**MINISTÈRE
DE LA TRANSITION
ÉCOLOGIQUE
ET DE LA COHÉSION
DES TERRITOIRES**

AVIS DE L'AUTORITÉ ENVIRONNEMENTALE

**relatif au projet de construction d'un centre pénitentiaire sur le territoire
de la commune de Crisenoy et sur la mise en compatibilité du PLU de
Crisenoy (77)**

Figure 4b - Plan du scénario retenu pour l'implantation du projet (source : page 46 de l'étude d'impact)

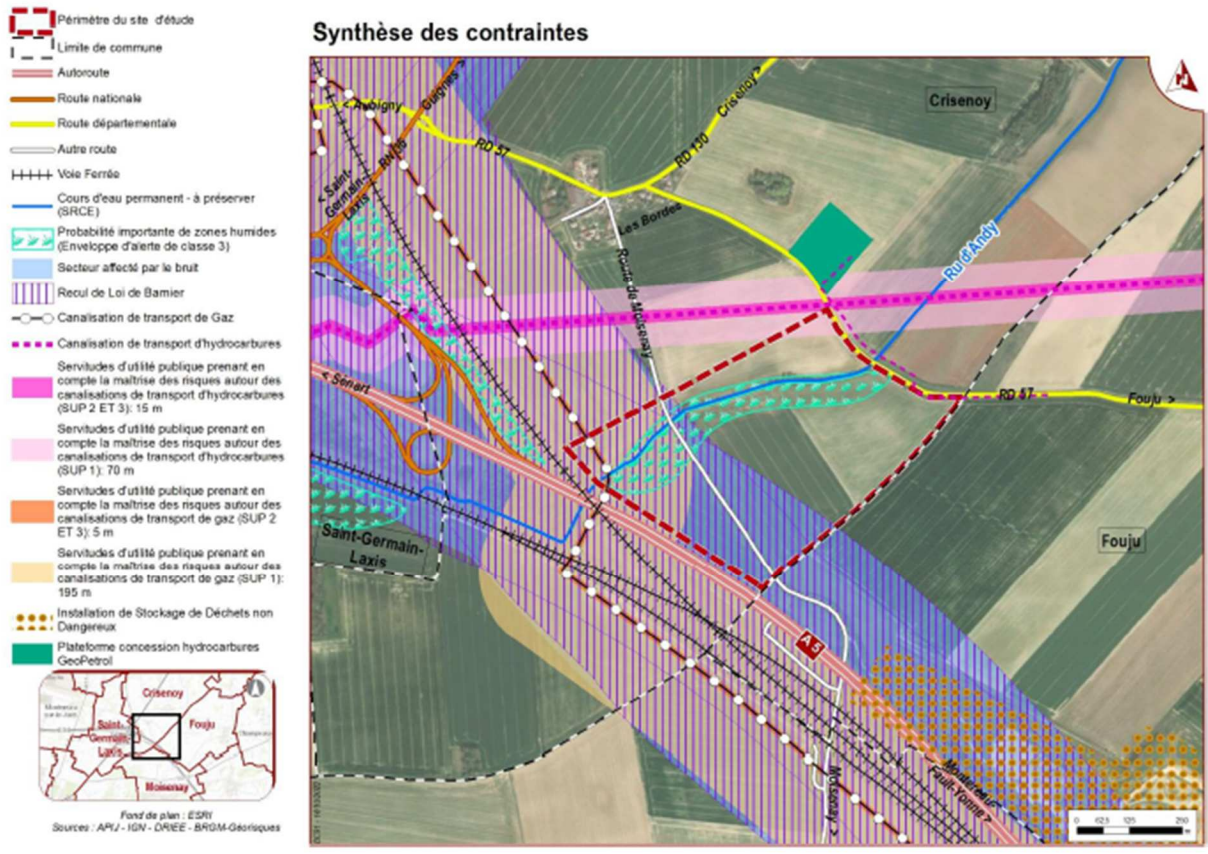
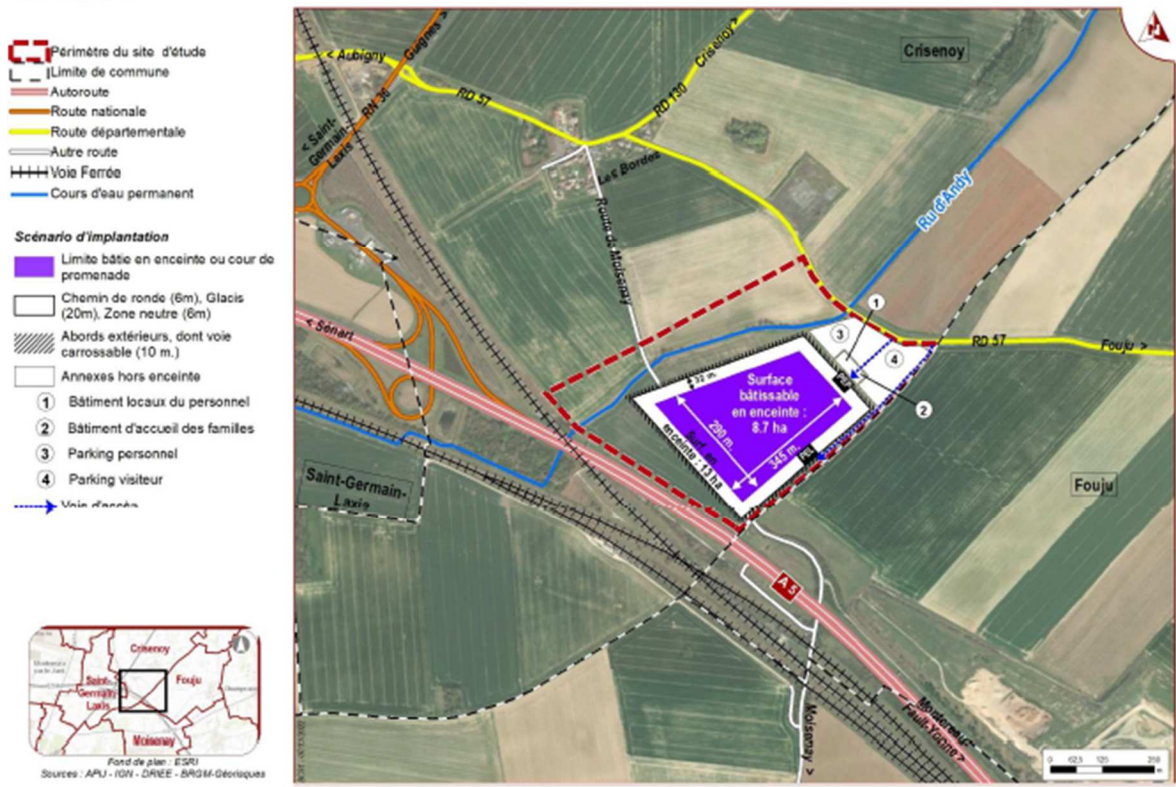
Contrairement à la comparaison faite pour le choix des sites d'implantation, la présentation sous forme d'avantages et d'inconvénients pris dans leur globalité ne permet pas une comparaison directe par type de critères entre les différentes variantes (par exemple l'impact sur le ru, l'évitement des bandes de servitudes, etc.).

L'autorité environnementale recommande de faire apparaître de manière plus homogène la comparaison des variantes et scénarios dans des tableaux de synthèse, en reprenant une comparaison par type de critères.

Figure 5 – Phasage des travaux et dévoiement du chemin de Moisenay (étude d'impact, p. 238)

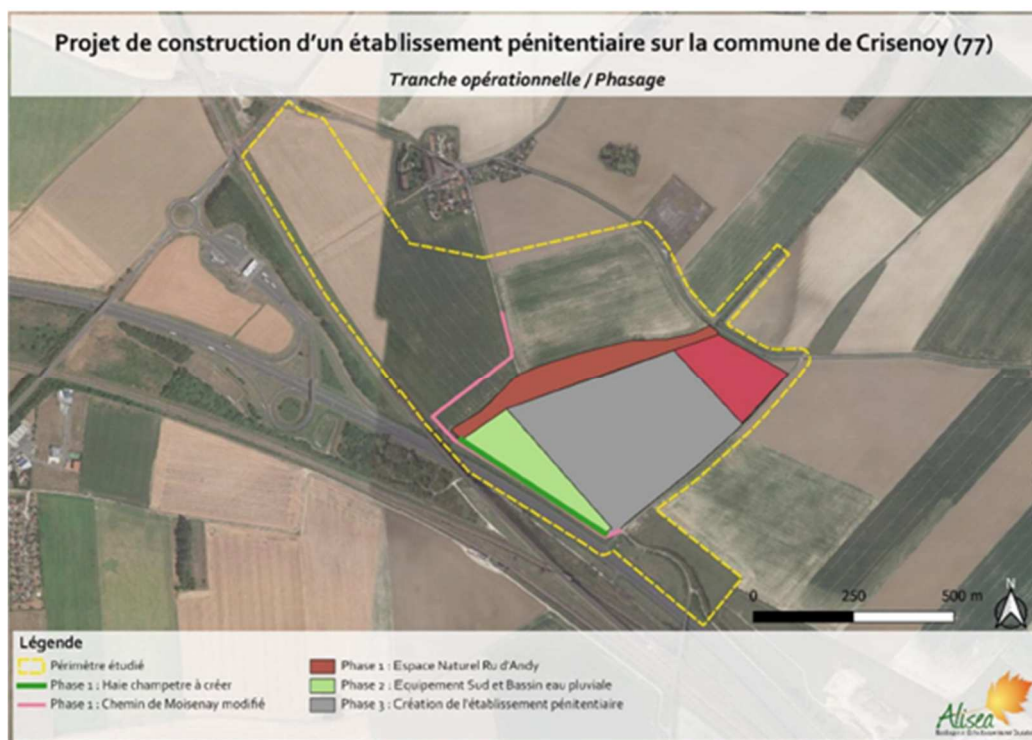
Par ailleurs, le scénario qui a été choisi pour l'implantation de l'établissement pénitentiaire implique le dévoiement du chemin de Moisenay (voir figure 5). Le nouveau tracé implique des travaux de débusage au niveau du croisement actuel entre le chemin et le ru, et la création d'un nouveau busage au niveau du croisement à venir. Ce choix n'est pas cohérent avec le principe d'évitement du ru d'Andy et de sa ripisylve présenté par le maître d'ouvrage, et ne fait pas l'objet d'une justification suffisamment étayée au regard de l'importance du ru sur la zone. Lors de la visite de terrain organisée avec l'Apij, le maître d'ouvrage a indiqué qu'il serait éventuellement possible de réaliser le dévoiement du chemin de Moisenay à l'est du ru d'Andy, afin de ne pas avoir à l'impacter en créant un nouveau busage, en profitant du tracé actuel et du busage existant.

L'autorité environnementale recommande d'analyser plus en profondeur les incidences du dévoiement du chemin de Moisenay sur le ru d'Andy, de décrire plus précisément les opérations qui devront être réalisées et de mettre en place des mesures de réduction appropriées. Au regard des enjeux écologiques, concentrés au niveau du ru d'Andy, il serait préférable de privilégier un dévoiement du chemin de Moisenay n'impliquant pas de travaux sur le ru d'Andy.
